**RIFACIMENTO ELETTRODOTTO AT 150 kV s.t.  
"CORATO-BARI INDUSTRIALE 2"**

**SCHEMA SINTETICA DEL PROGETTO**

**ALLEGATO AL PIANO TECNICO DELLE OPERE - Progettazione Definitiva**

Rev. 01	del 30/11/2015	Modifica a seguito procedimento ID_VIP:2811
Rev. 00	del 10/04/2014	Prima emissione

**Fig.3**

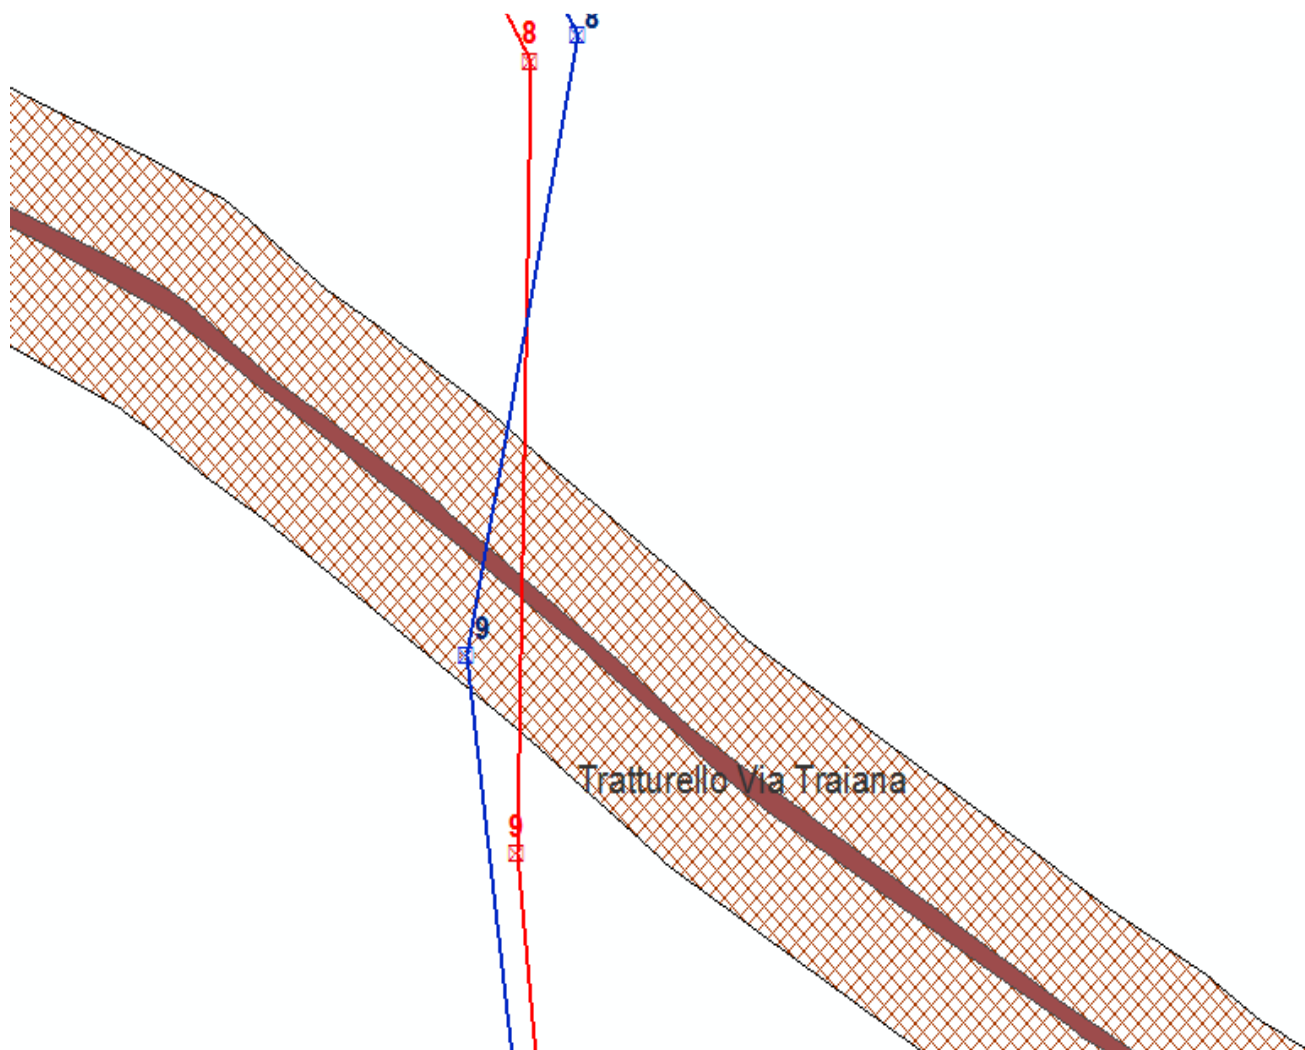
Il sostegno n.9 ricadeva in UCP "area rispetto tratturi"

Fig. 4

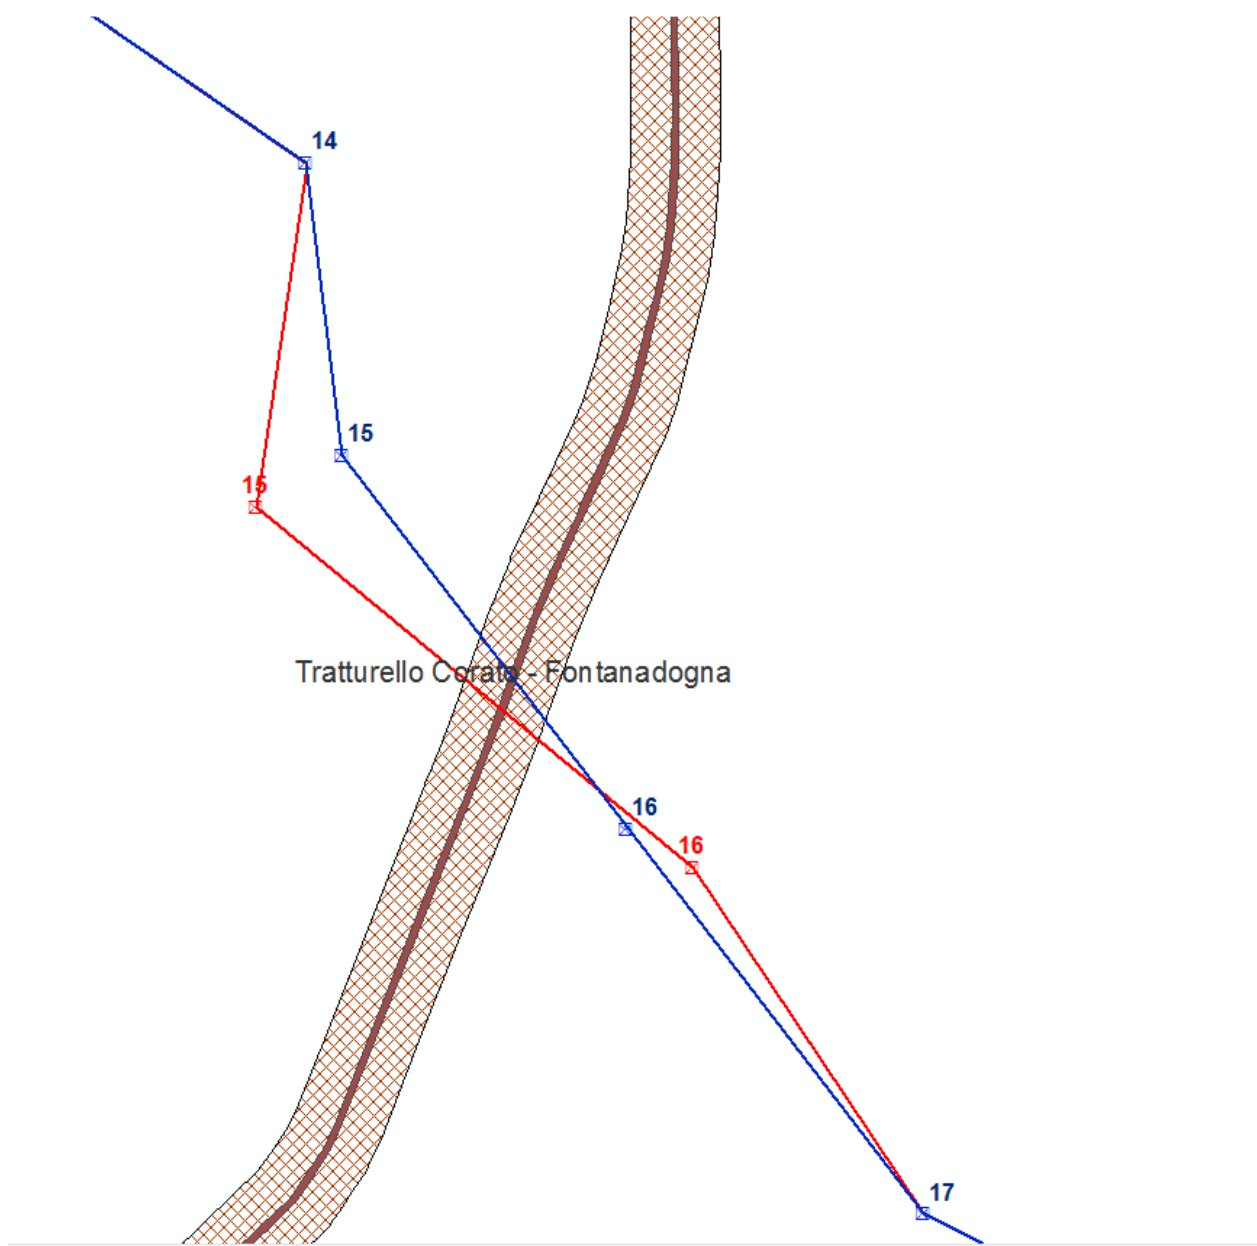
**Attraversamento 27-28 - I sostegni 27 e 28 erano inglobati nella perimetrazione dell'UCP "Connessione RER 100 m" cioè un reticolo idrografico di connessione nell'ambito della rete Ecologica regionale.**

Fig. 5

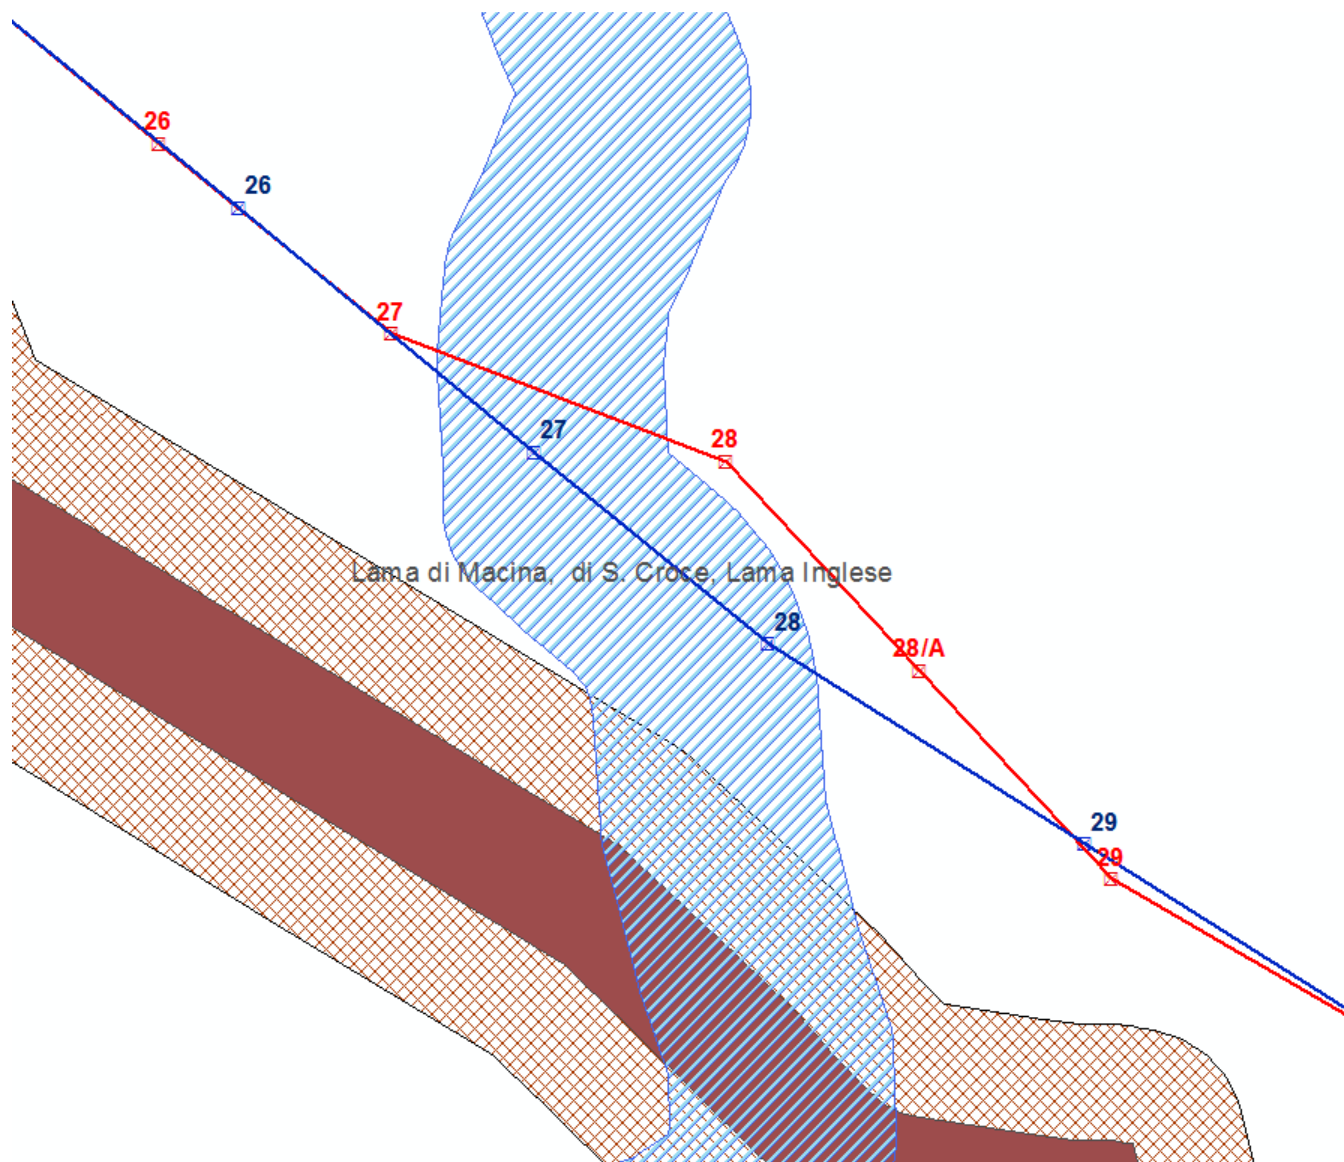
I sostegni 74 e 75 ricadevano nella perimetrazione del torrente Marisabella - Lama Balice vincolato paesaggisticamente per vincolo diretto con R.d. 15/05/1902 pubblicato in G.U. n.245 del 21/10/1902. Inoltre i sostegni indicati ricadevano nella perimetrazione del Piano paesistico UCP "Lame e gravine"

Fig. 7

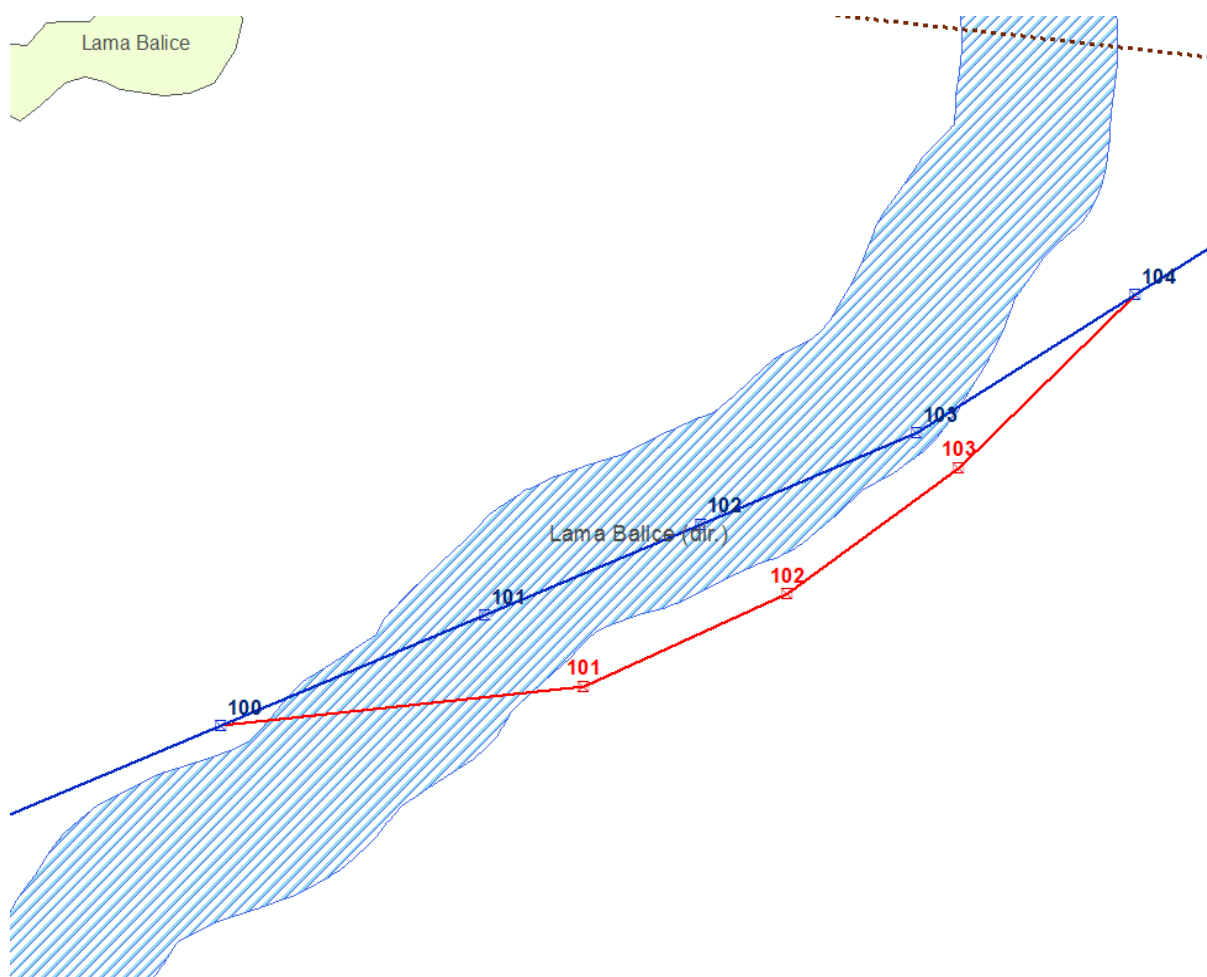
Attraversamento 100-101-102-103-104 - I sostegni 101-102 e 103 ricadevano nel reticolo di connessione UCP "RER connessione 100m".
